# パブコサービスニュース

第4号

## 《ウェザーストリップの接着に関する改善のお知らせ》

### 5. 当該ウェザーストリップの取り付け部位

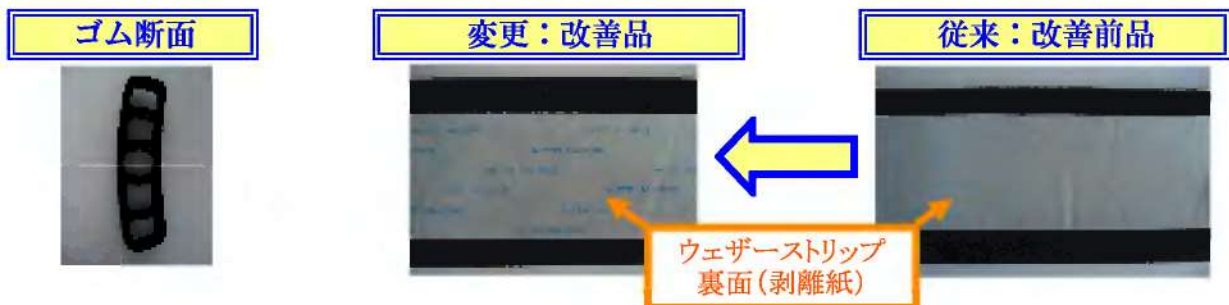
弊社新型ウイングボデーEXIO WING (09L) に於いて、ウイング前後のサイドフレーム内面に取付けのウェザーストリップ（止水ゴム）が剥がれる問合せがあった。

- ①ウェザーストリップ側の粘着テープの接着力の不安定さがあった。
- ②ウイングサイドフレーム側の脱脂が不完全により接着力が低下した。

- 2-① ウェザーストリップ接着の信頼性向上として、粘着テープの接着力を更に上げ安定化を図った。
- 2-② 接着剤を使用する箇所に関しては、脂分や汚れを除去する目的の脱脂を徹底し接着の安定化を図った。
